Příloha č. 5zzq
Vyhodnocení připomínek obcí a veřejnosti

- **Návrh Změny č. 2 Územního rozvojového plánu**
- **Vyhodnocení vlivů návrhu Změny č. 2 Územního rozvojového plánu na udržitelný rozvoj území**
- **návrhy jednotlivých územních opatření k akceleračním oblastem vymezeným v návrhu Změny č. 2 Územního rozvojového plánu**

Příloha č. 5zzq – Vyhodnocení připomínek obcí a veřejnosti

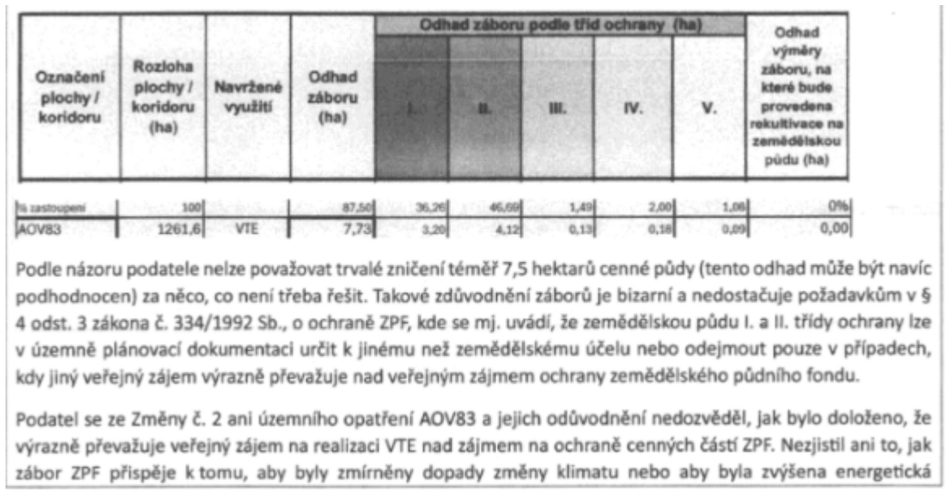
Poř. č.	**Připomínkové místo**	**Číslo jednací**	**Článek**	**AO**	**Připomínka**	**Vyhodnocení**
					zranitelnější vůči znečištění z úniků nebo rozlitých látek z vozidel nebo zařízení použitých k jejich výstavbě a vůči únikům a látkám z turbín a související infrastruktury během provozu. Je také známo, že VTE velmi výrazně ovlivňují klima ve svém okolí (negativně). Jedná se především o dopady na teplotu zemského povrchu, fyzikálně-chemické vlastnosti půdy, rychlost větru, vlhkost a srážky. Větrné elektrárny na pevnině mají významný oteplovací vliv na teplotu zemského povrchu v noci. V důsledku zhoršování fyzikálně-chemických vlastností půdy dochází k vysušování lokalit nacházejících se u VTE. Půdní vlhkost navíc ovlivňuje rovnováhu ekosystému, což ohrožuje ekologickou stabilitu krajiny a některé druhy zvířat. Z vyhodnocení územního opatření AOV83 ani Změny č. 2 jako celku ani z jejich odůvodnění není vůbec zřejmé, jak bylo s těmito fakty naloženo. **10. Vlivy na zemědělský půdní fond** Ve vyhodnocení územního opatření se uvádí: „Přítomnost ZPF převažuje v I. a II. třídě ochrany, nepatrné zábory také v III. až V. třídě ochrany. S ohledem na velmi nízký rozsah záborů ve vyšší třídě ochrany dále neřešeno. V případě VTE a doprovodných staveb (rozvodů, úložišť el. energie, komunikací apod.) v AO je zábor pro zajištění bezpečnosti hodnocením považován za trvalý. Uplatnění AO nebude mít vliv na ekologické funkce půdy. Zábor půdy je s ohledem na relativně malou výměru a na rozlohu zemědělské půdy v AO a jejím okolí považován za mírně negativní vliv." Rozsah záborů je přitom následující:

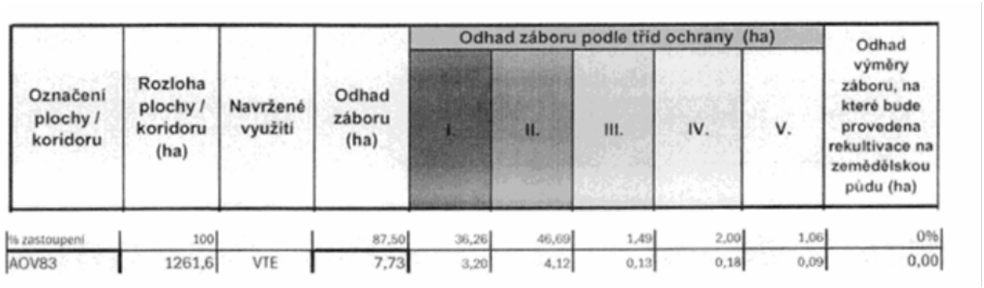
<table>
<tr><th>Poř. č.</th><th>Připomínkové místo</th><th>Číslo jednací</th><th>Článek</th><th>AO</th><th>Připomínka</th><th>Vyhodnocení</th></tr>
<tr><td></td><td></td><td></td><td></td><td></td><td>je zábor pro zajištění bezpečnosti hodnocení považován za trvalý. Uplatnění AO nebude mít vliv na ekologické funkce půdy. Zábor půdy je s ohledem na relativně malou výměru a na rozlohu zemědělské půdy v AO a jejím okolí považován za mírně negativní vliv.“
Rozsah záborů je přitom následující:

Poř. č.	**Připomínkové místo**	**Číslo jednací**	**Článek**	**AO**	**Připomínka**	**Vyhodnocení**
					Mapa s vyznačením 5 km okruhu od letiště Sazomín

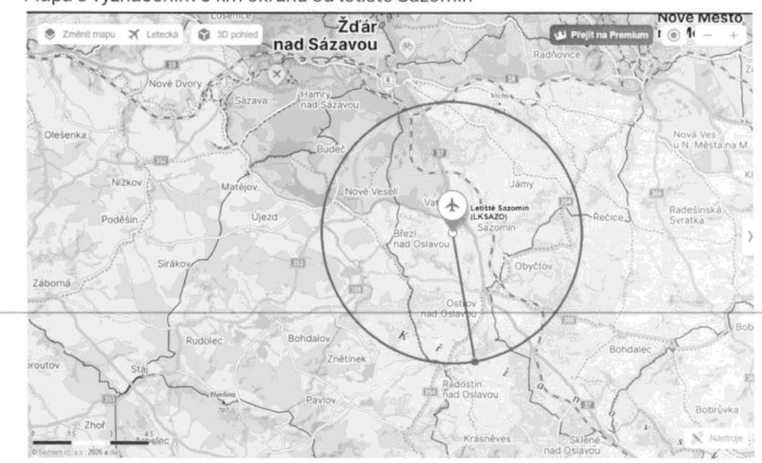
Poř. č.	**Připomínkové místo**	**Číslo jednací**	**Článek**	**AO**	**Připomínka**	**Vyhodnocení**
					Větrné elektrárny v ČR (viz. Pilot, časopis Letecké amatérské asociace)

VĚTRNÉ ELEKTRÁRNY V ČR LAA ČR zveřejní seznamy dva (najdete je na webových stránkách LAA ČR v sekci Provozní informace). První obsahuje žádosti o výstavbu větrných elektráren, s kterými byl Úřad pro civilní letectví seznámen v roce 2020. V seznamu jsou uvedena katastrální území a parcelní čísla. Seznam je aktuální a měnit se již nebude. Druhý seznam je aktualizovaný a LAA ČR do něj bude doplňovat informace tak, jak k nám budou přicházet. Pokud při zpracování těchto nových údajů na LAA ČR zjistíme, že větrná elektrárna se má nacházet v blízkosti některé plochy SLZ, budeme provozovatele kontaktovat. Přesto však provozovatele všech ploch SLZ a startovišť vyzýváme, aby si pročetli zveřejněné informace a ujistili se, zdali se v blízkosti právě jejich plochy nechystá výstavba větrné elektrárny. A. Trtíl Pro neletové plochy SLZ však není takovéto pravidlo stanoveno. Díky výše popsané spolupráci s ÚCL bude LAA ČR seznam [illegible] o stavbě větrných elektráren, umístěný na stránkách LAA ČR, aktualizovat. Doporučuji tedy všem [illegible] jakýchkoliv ploch SLZ či startovišť tento [illegible] a případně se informovat na místních [illegible] o plánech obcí, které s takovýmito stavbami [illegible]

Větrná růžice: Trhový Štěpánov / Kladruby (Příloha k námitce - Směr na VN Švihov)

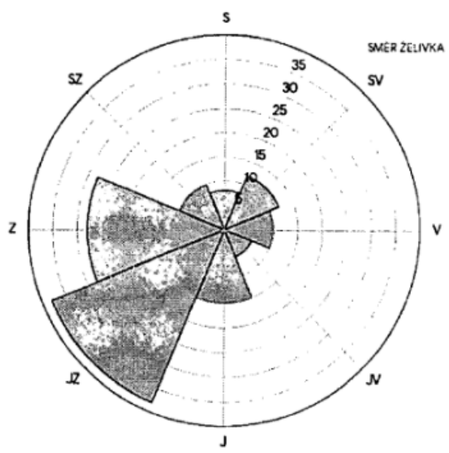
**Vysvětlení:** • **Dominantní směr:** Jihozápadní proudění (JZ) v této oblasti dosahuje četnosti výskytu přes 60 % v ročním průměru. • **Aerodisperzní most:** Při výšce turbín 250 m (výškový zdroj) a vzdálenosti cca 6 km dochází k přímému transportu všech pevných a plynných reziduí (bisfenol A, polymerní prach, zplodiny hoření) nad nezakrytou vodní hladinu strategického zdroje Želivka. **K předchozímu podání doplňuji ještě několik postřehů:** Když vidím tu rozkopírovanou větu v úvodu str. č.3: „Podmínka sleduje cíl zachovat krajinný ráz zemědělsky extenzivně obhospodařované horské krajiny..." říkám si, že její autor asi neviděl ty mohutné traktory a další stroje, co tu oblast intenzivně obhospodařují. Na straně č 5 se uvádí, že: Podmínka v odst. 3.1 písm. s) je stanovena z důvodu ochrany významného krajinného prvku les v oblastech okolo vrchu Kosina, v oblasti Paseka, Čihadla a Jivina. Podle § 4, odst. 2) zákona č. 114/1992 Sb., o ochraně přírody a krajiny, jsou významné krajinné prvky chráněny před poškozováním a ničením. Na rozsáhlé lesní porosty jsou vázány zvláště chráněné druhy živočichů, například jestřáb lesní (*Accipiter gentilis*), krkavec velký (*Corvus corax*), čáp černý (*Ciconia nigra*). Ale ze srovnání ořezaného návrhu zóny s mapou vyplývá, že podstatná část Paseky, Kosiny i Čihadel, v ořezaném návrhu této zóny je pořád zahrnuta:

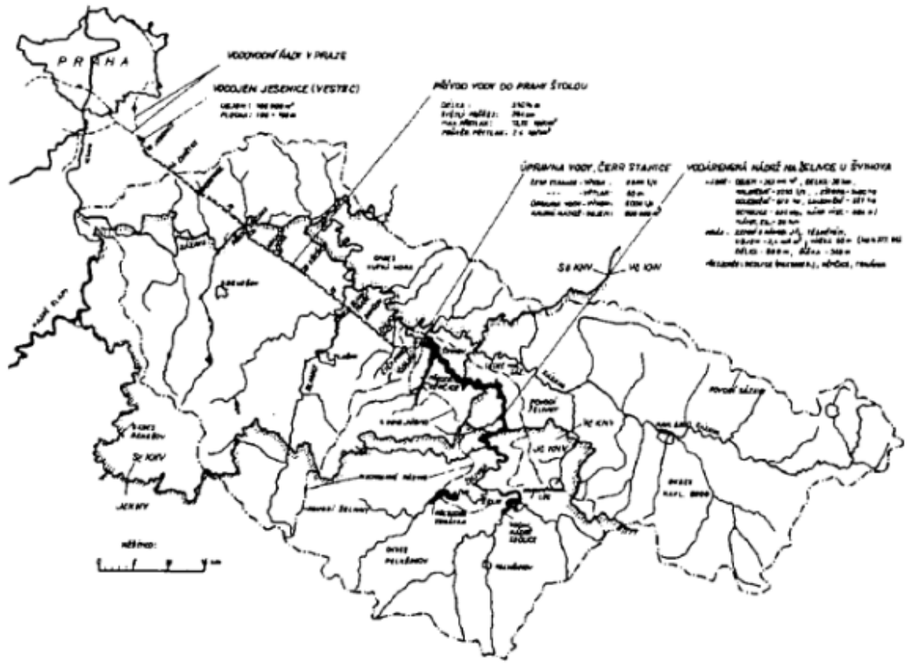
Zdroj: https://podzemi.solvayovylomy.cz/podzemi/zelivka/02.htm **Opomenutí zdroje Želivka pro 1,5 milionu obyvatel a věcné opomenutí kritické infrastruktury státu na celostátní úrovni: Předložená dokumentace SEA a přidružené hodnotící karty akceleračních oblastí (Příloha č. 2) vykazují fatální plošnou systémovou slepotu. Ačkoliv jsou ve vládním výkresu veřejné infrastruktury částečně zachyceny tranzitní plynovody a ropovody, hlavní podzemní tlakové vodovodní přivaděče celostátního významu v něm zcela chybí. Důkazem tohoto nezákonného opomenutí je nejen akcelerační zóna AOV16 (Město Trhový Štěpánov), která je bez jakéhokoliv posouzení rizik rizikově vymezena přímo nad hlavní podzemní Štolový vodovodní přivaděč Želivka pro 1,5 milionu obyvatel.** Osa a přítomnost tohoto kritického tlakového tělesa celostátního významu prochází přímo pod vymezeným polygonem zóny AOV16 (což potvrzuje i oficiální dokumentace ražby, přičemž celé území je navíc v údolních uzlech s nízkým nadložím doprovázeno povrchovými technologickými a revizními objekty u serpentin mezi Souticemi a Trhovým Štěpánovem a u obce Dalkovice). Celé dotčené území je navíc protkané ochrannými pásmy lokálních vodohospodářských zdrojů pitné vody pro okolní obce. Vzhledem k tomu, že hloubkové zakládání betonových patek pro 250 metrů vysoká monstra a hloubkové pilotování prokazatelně generují dlouhodobé seismické a mechanické vibrace, představuje absence prověření těchto střetů v dokumentaci SEA bezprostřední ohrožení kritické a bezpečnostní infrastruktury státu a porušení principu předběžné opatrnosti na celostátní úrovni. **Shrnutí podstatného k návrhu této zóny:** ○ Vzdušnou čarou cca 7 km od strategického zdroje pitné vody pro 1,5 milionu lidí. Převládající větry ponesou mechanický a chemický spad přímo směrem k Nesměřicím, což je nejcitlivější bod celého systému (technologické objekty odběru a úpravny vody). ○ Severní a východní část zóny je vedena přímo nad strategickým, natlakovaným Štolovým přivaděčem pitné vody s vnitřním provozním přetlakem až 13,25 kp/cm². Pořizovatel v celostátním koordinačním výkresu veřejné infrastruktury tento přivaděč zcela opomněl zakreslit,
